SNEDE AA
bijgebouw

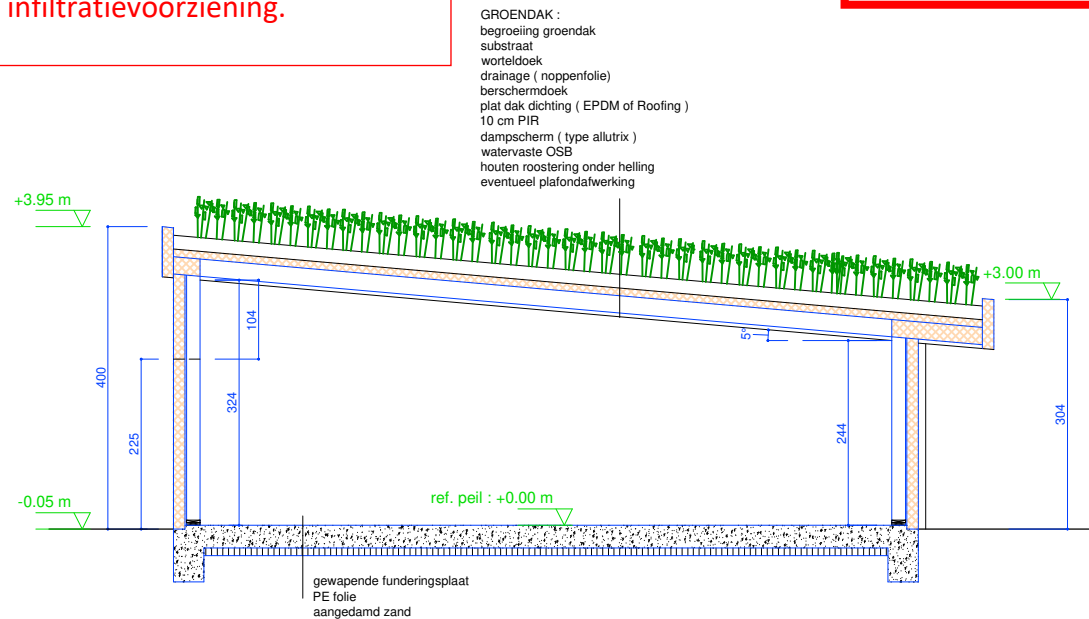
- De bijkomende terreinbezetting als gevolg van de uitbreiding van de berging dient te worden gecompenseerd door de ontharding en groene inrichting van minstens een gelijkwaardige oppervlakte bestaande verharding op het terrein.
- Het groendak op het dak van de materialenberging moet een buffervolume hebben van minimaal 50 l/m².
- Het hemelwater dat op het groendak van het bijgebouw en op de verharding van de fietsenstalling valt, dient te infiltreren op eigen terrein. De bestaande gracht en de waterloop van categorie 3 mogen niet worden aangewend als infiltratievoorziening.
